Réponses aux recommandations de l'AE – Aménagement des 12 sauts sur l'Oyapock

La présente note a pour objectif d'apporter des précisions à l'étude d'impact suite aux recommandations de l'Autorité environnementale (Ae) formulées dans son avis en date du 12 septembre 2018.

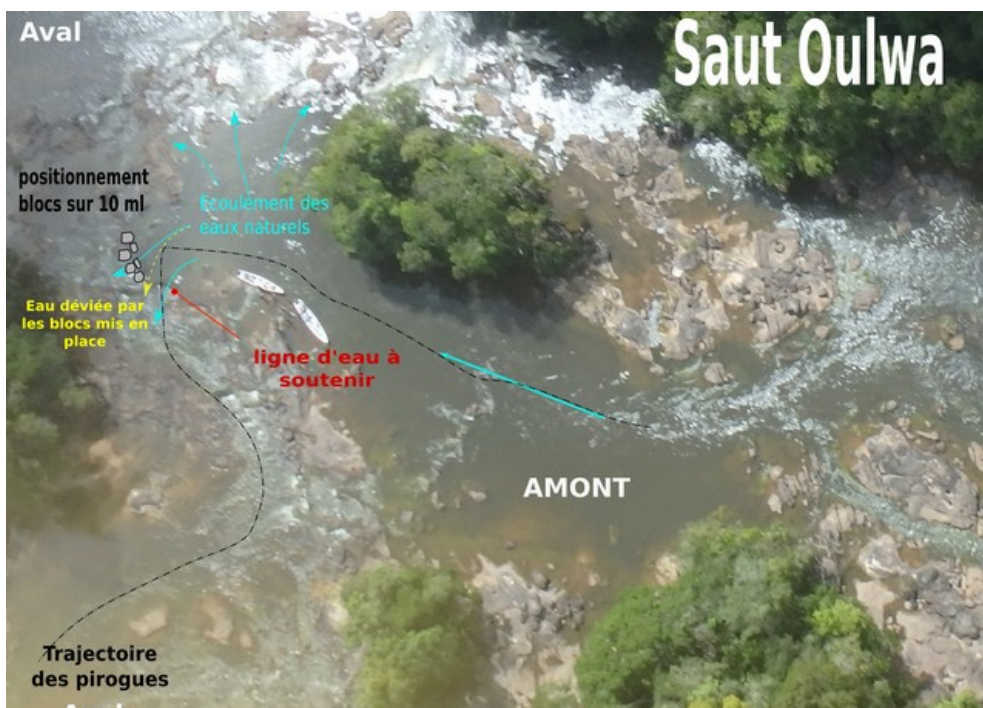
L'Ae recommande de mieux décrire les caractéristiques et les modalités de réalisation de l'ouvrage de soutien de la ligne d'eau à l'amont du saut Oulwa Itou.

Les blocs numérotés de 1 à 5 sont situés en amont du saut. Les blocs rocheux n°4 et n°5 correspondent respectivement aux blocs B et A identifiés dans l'étude hydraulique de 2015. Les blocs rocheux n°1, n°2 et n°3 ont été identifiés lors de la mission terrain effectuée en novembre 2016. Le chenal à nettoyer correspond à la zone de giration de 25 mètres depuis l'aval du bloc n°5.

Sur cette partie, il est prévu :

- de nettoyer minutieusement la zone de giration de 25 m de longueur depuis l'aval du bloc n°5 sur une largeur de 4 m ;
- d'évacuer les blocs rocheux n°5 et n°4 et de les mettre en dépôt à l'endroit prévu à cet effet ;
- de réaliser une arase raisonnée et d'évacuer les blocs rocheux n°3 et n° 2 (mise en dépôt) ;
- d'évacuer le bloc rocheux n°1 et de le mettre en dépôt à l'endroit prévu à cet effet.

L'étude hydraulique de 2015 a montré que l'enlèvement du bloc n°5 entraînerait une baisse de la ligne d'eau de l'ordre de 15 cm, ce qui a été jugé acceptable sous réserve que la barre rocheuse en amont du saut soit maintenue en l'état, ce qui sera le cas.

En revanche, afin de limiter au maximum la baisse de la ligne d'eau, il a été prévu de réaliser en amont de cette barre rocheuse un ouvrage de soutien, de 10 mètres de longueur, constitué de blocs rocheux pris sur l'emprise du chantier de 80 cm de hauteur minimum. Ces blocs, faisant office de soutien hydraulique, joueront le rôle d'ouvrage de dérivation d'une partie du volume d'eau s'écoulant actuellement entre les bosquets à épiphytes sur îlot de sauts et la rive droite du fleuve (voir figure suivante). Ils permettront de relever très légèrement et localement la ligne d'eau abaissée suite à l'enlèvement des blocs.
